Rüütli kinnistu ehitusloa eelnõu kooskõlastamata jätmine

Olete esitanud Transpordiametile kooskõlastamiseks Harju maakonna Jõelähtme valla Vandjala küla Rüütli kinnistu ehitusloa eelnõu (menetlus nr 433051).

Ehitusluba antakse üksikelamu ehitamiseks. Ehitusloa aluseks on ÖÖ-ÖÖ Arhitektid OÜ koostatud projekt „Eramu. Eelprojekt. Töö nr 23-04“ (edaspidi *projekt*) koos eriosade projektidega mh PB Projekt OÜ koostatud „Elektripaigaldis. Eelprojekt. Töö nr RYYTLI“ (edaspidi *elektriprojekt*) ning Atest OÜ koostatud „Veevarustuse- ja kanalisatsioonisüsteemide välisvõrkude tööprojekt. Töö nr 2416VKV“ (edaspidi *veevarustuse- ja kanalisatsiooni projekt*).

Joonis 1. Väljavõte Maa-ameti kaardirakendusest

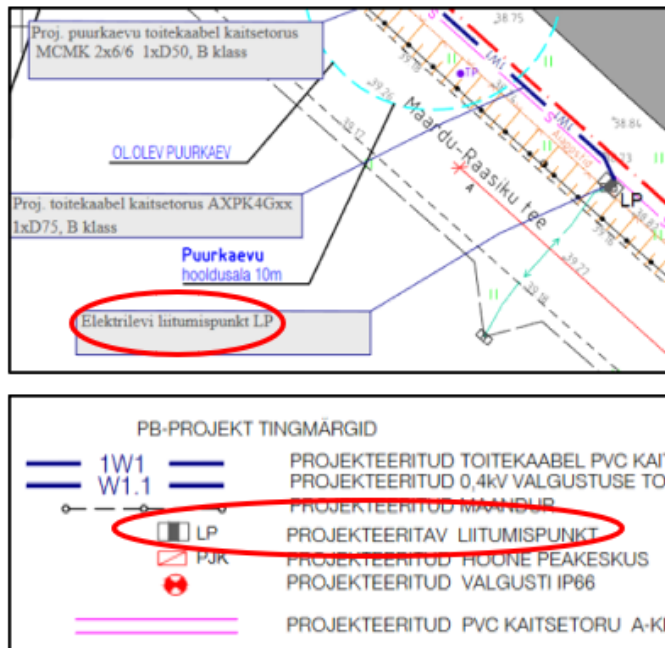
1. Projekti joonistele kanda (ja seletuskirjas kirjeldada) tuua välja EhS § 71 kohane teekaitsevöönd.
2. Kanda joonistele riigitee kaitsevööndisse kavandatavate ehitiste ja rajatiste (tehnovõrgud, reoveemahuti jm) kaugus riigitee äärmise sõiduraja servast.
3. Projektis kasutada riikliku teeregistri (<http://teeregister.riik.ee>) põhiseid teede numbreid ja nimetusi.
4. Oleme oma kirja punktis 5 esitanud nõude, et: *Juurdepääs kavandada riigitee km 4,249 olemasoleva ristumiskoha kaudu. Esitatud projekti seletuskirja p 3.2 Juurdepääsu teed ja parkimine on selgitatud, et: Projekteeritav uus mahasõit tuleb olemasolevast 18 m lääne poole ning olemasolev kaotatakse ära (vt joonis 1).*

Selgitame, et ehitusseadustiku § 8 järgi peab ehitise ehitamine ja ehitise kasutamine ning ehitamisega seonduv muu tegevus olema ohutu. Ehitusloa aluseks oleva ehitise projekteerimine on vahetult seotud (nt kõrguslikult) uue ristumiskoha projekteerimisega (mh olemasoleva likvideerimisega). Ristumiskoha ehitamine/ümberehitamine on otseselt vajalik ehitusloa elluviimiseks, sh ka ehitamise ajal transpordi ohutuks juurdepääsuks riigiteedelt ehitusalale. Riigitee ristumiskoht kuulub riigitee koosseisu ning kohalikul omavalitsusel puudub pädevus väljastada ehitusloa riigitee ristumiskoha ehitamiseks. Vastavalt menetluspraktikale sõlmime huvitatud isikuga (kinnistu omanik või tema volitatud esindaja) ristumiskoha ehitamise lepingu ristumiskoha põhiprojekti alusel enne kinnistule kavandatavate hoonete või rajatiste ehitusloa eelnõu kooskõlastamist. Nii saame ehitusloa kooskõlastada veendumusega, et juurdepääsu lahendus on nõuetekohane ja elluviidav. Palume enne ehitusloa korduvaks kooskõlastamiseks esitamist küsida meilt ristumiskoha ehitamiseks nõuded ja koostada ristumiskoha ehitamise projekt vastavalt meie nõuetele. Ristumiskoha ehitamise projekt esitada meile kooskõlastamiseks maantee@transpordiamet.ee.

Joonis 2. Väljavõte elektriprojektist

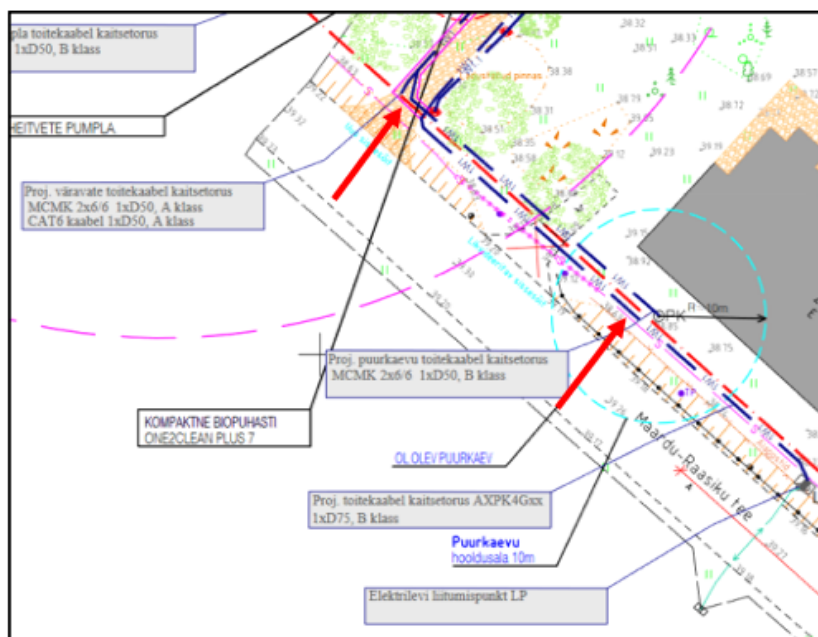
7. Elektriprojekti seletuskirja p 1.7. *Elektri liitumispunkti kirjeldus ja põhiparameetrid* on selgitatud, et: *Elamu elektrienergiaga varustamine on lahendatud alates kinnistu piiril asuvast Elektrilevi OÜ liitumiskilbist. Projekteeritud on uus maakaabel AXP4G25 alates liitumispunktist LP kuni hoone peajaotuskeskuse (PJK)2. Liitumispunkt on olemasolev, mistõttu tuleb elektriprojekti asendiplaanil näidatud tingmargi selgitust korrigeerida (vt joonis 2).*

Meie kirja p 9 on esitatud nõue, et: *Tehnovõrke, sh kaitsevööndeid, riigitee alusele maaiksusele mitte kavandada*. Asendiplaanil on näidatud projekteeritav toitekaabel riigitee alusele maale. Samuti on riigitee alusele maale kavandatud projekteeritavate värvate toitekaabel kaitsetorus.

EhS § 92 lg 1 alusel on tee rajatis, mis on ette nähtud inimeste, sõidukite või loomade liikumiseks või liiklemiseks. Tee osaks loetakse tunnel, sild, viadukt ja muud liiklemiseks kasutatavad ning tee toimimiseks vajalikud rajatised. Arvestades, et projektiga kavandatud tehnovõrgud ei ole eelpool nimetatud rajatised, mis on vajalikud tee toimimiseks ning riigitee alune maa on peaaegu täielikult riigitee rajatistega kaetud, ei näe me võimalust tehnovõrkude rajamiseks piki riigiteed riigitee alusele maale ning riigitee kaitsevööndisse. Palume leida tehnovõrkude lahendusele uus asukoht kinnistu siseselt (vt joonis 3).

Joonis 4. Väljavõte Maa-ameti kaldaerofotost (aprill 2023)

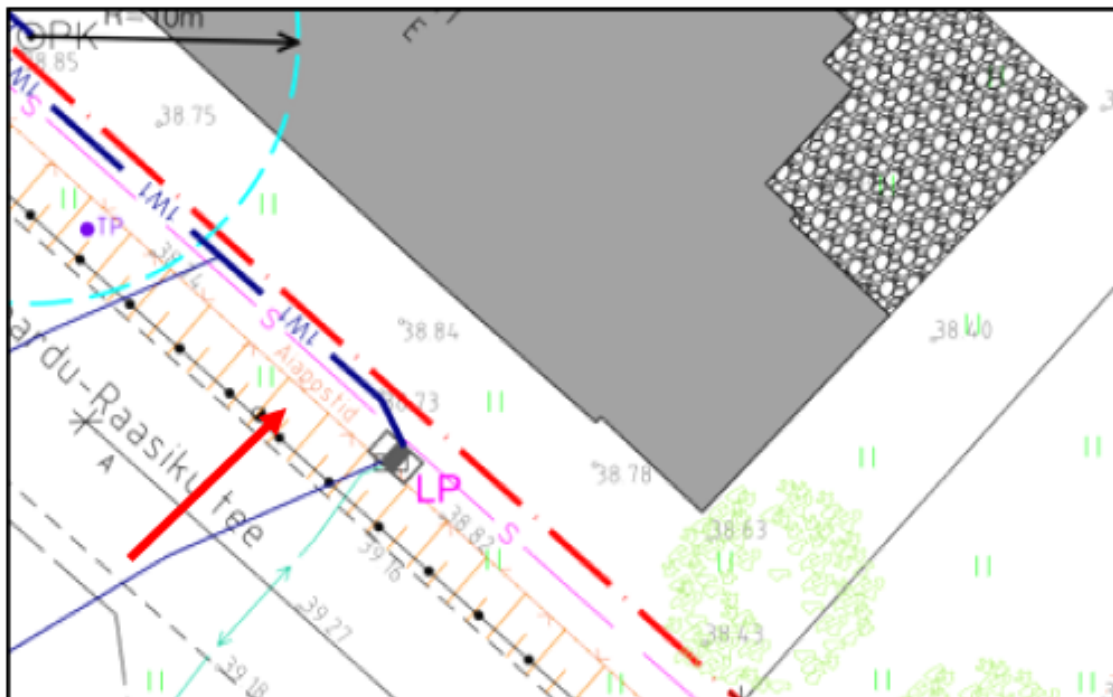
8. Projekti seletuskirja p 3.6 *Sadeveed* täpsustada ja lisada meie kirja p 10 toodud nõue, et: *Sademevett ei tohi üldjuhul juhtida riigitee alusele maaüksusele, sh riigitee koosseisu kuuluvatesse teekraavidesse.*
9. Projekti aluseks olev geodeetiline alusplaan ei ole mõõdistatud piisavas ulatuses, mis ei võimalda projekti koostada ja kontrollida. Kõik projektiga kavandatu (tehnosüsteemid, liikluslahendused vms) peab jääma mõõdistatud alusele.
10. Lisada projekti seletuskirja meie kirja p 12 toodud nõue, et: *Transpordiamet ei võta kohustusi projektiga seotud rajatiste väljaehitamiseks.*
11. Lisaks eeltoodule oleme tuvastanud Maa-ameti digitaalarhiivi kaldaerofotodelt ja tänavaaetist, et kinnistu riigitee poolsele küljele on paigaldatud piirdeaia postid (vt *joonis 4, 5*).

Esitatud väljavõtete (vt *joonised 4, 5, 6*) alusel saame väita, et piirdeaia postid on paigaldatud riigitee alusele maale, 11103 Maardu-Raasiku tee kinnistule (katastritunnus 24508:001:0001), mille omanik on Transpordiamet.

Arvestades eelnevaid asjaolusid on tegemist olnud õigusliku aluseta ehitise ehitamisega ja kasutamisega võõral maal. Palume likvideerida piirdeaia postid riigitee aluselt maalt. Ehitusloa korduvaks kooskõlastamiseks esitamisel palume lisada taotlusele tõendid piirdeaia postide likvideerimise kohta.
